URBANISME GENEVOIS

Concours d'idées pour l'aménagement du haut de la Rue de la Fontaine, à Genève, en connexion avec la terrasse de l'Evêché.

Extrait du Rapport du jury.

1^{er} rang : projet « Debout !... les pierres », M. J.-H. Schurch, architecte, à Genève.

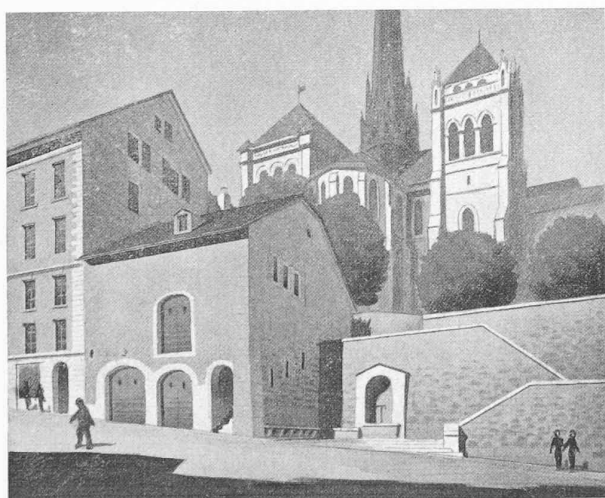
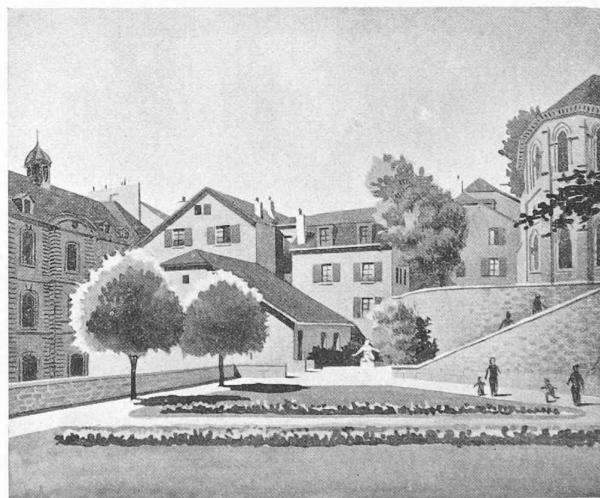
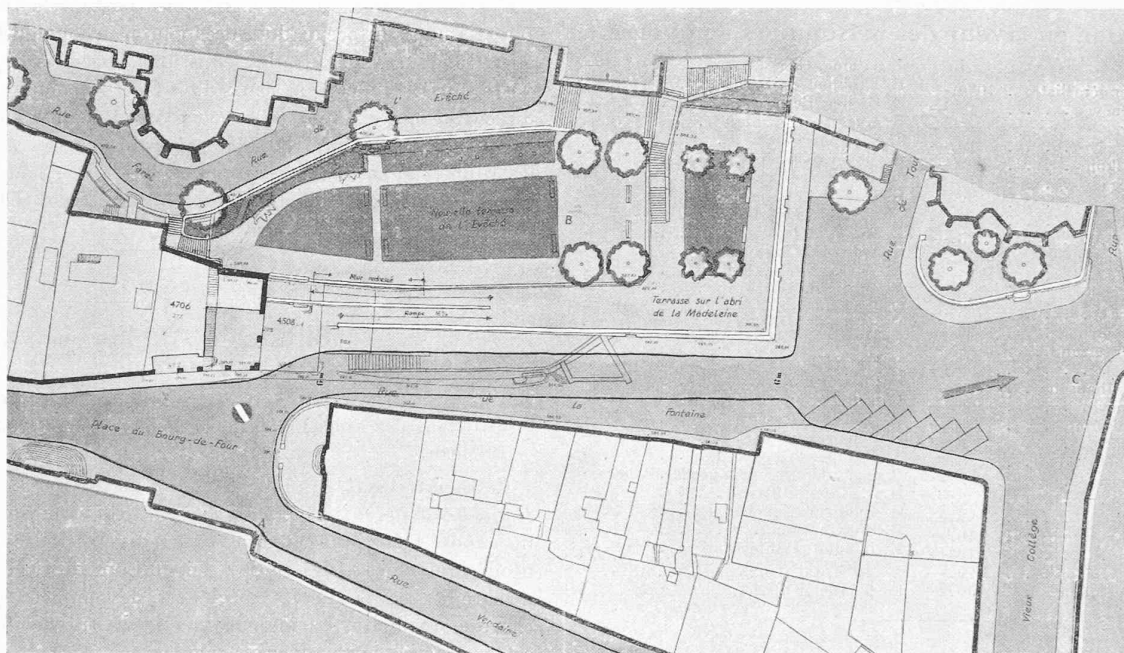
Ce projet qui fait preuve de sensibilité chez son auteur, est présenté avec beaucoup de soin et de goût. Le jeu d'escaliers de caractère monumental, à proximité des Degrés de Poules, semble dicté par une recherche purement architecturale et manque de justification. Les dimensions proposées sont démesurées. La présence de ces escaliers nuirait au caractère ancien des Degrés de Poules. De plus, il n'est pas souhaitable de remplacer par un escalier la rampe d'accès à la terrasse inférieure. Ce projet présente l'inconvénient de nécessiter la reconstruction presque totale du mur de soutènement de la terrasse de l'Evêché, au-dessus de la rue de la Fontaine et d'être, de ce fait, d'une réalisation coûteuse à l'excès. Les petits décrochements dans le mur de la rue de l'Evêché, qui sont prévus en vue de l'établissement du double escalier proposé, n'apportent pas un élément architectural intéressant et sont de nature à rompre l'harmonie calme de ce mur.

L'aménagement de la cour au sommet des Degrés de Poules, heureusement lié avec la terrasse, est d'une présentation agréable, mais l'idée d'un bassin sur cet emplacement ne semble pas très indiquée. L'accès de la rampe supérieure, sur la rue de l'Evêché, s'écarte du sens normal de la circulation auquel a répondu historiquement la création de l'escalier des Degrés de Poules. De plus, la présence d'une rampe présentant une pente manifestement excessive, en lieu et place d'un escalier, est critiquable. L'emplacement de la fontaine est bien choisi.

3^e rang : projet « Forum », de M. Jean Ellenberger architecte.

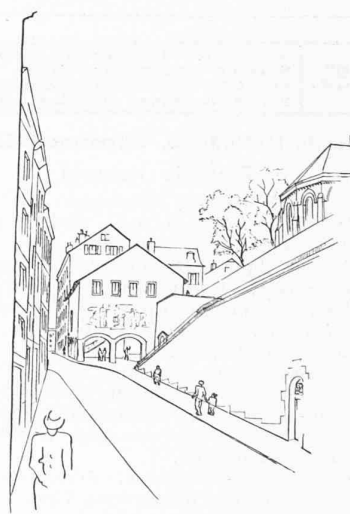
Ce projet, à la forme, enfreint l'art. 11, chiffre 1, al. 2 du programme, qui dispose que le corps du bâtiment des anciennes Ecuries côté sud, doit être conservé intégralement. En effet, l'auteur a agrandi l'accès des Degrés de Poules et, ce faisant, en a modifié le caractère traditionnel. L'idée d'ajouter une travée peut se justifier par le désir de donner une meilleure proportion à la face est du bâtiment.

L'aménagement du rez-de-chaussée est en soi intéressante, mais elle s'écarte par trop du caractère historique du passage des Degrés de Poules.

La façade nord est insuffisamment étudiée.

L'idée d'une rampe desservant les deux terrasses est certainement intéressante, mais sa pente de 16 % est excessive.

Le maintien, à la partie supérieure de l'escalier, de sa fonction traditionnelle d'accès au chevet de Saint-Pierre, dans la direction de la chapelle de Rohan, est juste, et l'utilisation de la cour pour recevoir cet escalier — déjà indiquée dans le projet annexé au rapport officiel sur la Haute Ville — peut parfaitement se défendre.

L'emplacement de la fontaine est judicieusement choisi.
